Projet d'aménagement d'un parc photovoltaïque

**Communes de Lachapelle-Auzac et Souillac (46)
Lieux-dits "Mas Soubrot et Bois Nègre"**

**Avis de l'Autorité environnementale
sur le dossier présentant le projet et comprenant l'étude d'impact
au titre d'une évaluation environnementale commune
(articles L.122-14 et R.122-27 du code de l'environnement)**

**N° saisine : 2019-7705
Avis émis le 17 octobre 2019**

Zonages initiales

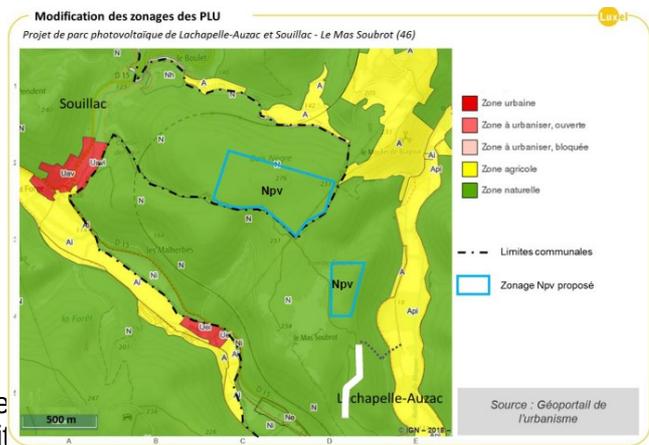
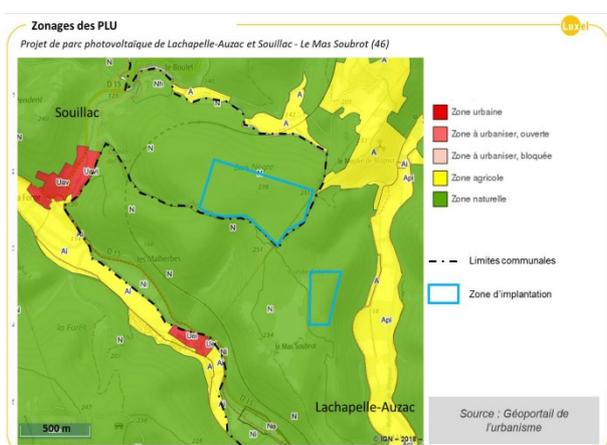
De manière générale, l'étude d'impact prévoit un certain nombre de mesures d'évitement et de réduction pour la préservation de la biodiversité et du paysage, mais aucune ne concerne le document d'urbanisme. La collectivité n'utilise pas les moyens réglementaires à sa disposition pour préserver tout ou partie de ces habitats dans son PLU, en cohérence avec les mesures prévues pour le projet.

Par ailleurs, le zonage Npv apparaît surdimensionné. La MRAe recommande de dimensionner les secteurs Npv sur les espaces strictement nécessaires à l'emprise du projet.

La MRAe recommande de compléter les mesures d'évitement et de réduction prévues au titre du projet en les traduisant dans le PLU par l'intermédiaire de zonages adaptés, de dispositions particulières du règlement, d'espaces boisés classés, d'identification au titre de l'article L. 151-23 du code de l'urbanisme.
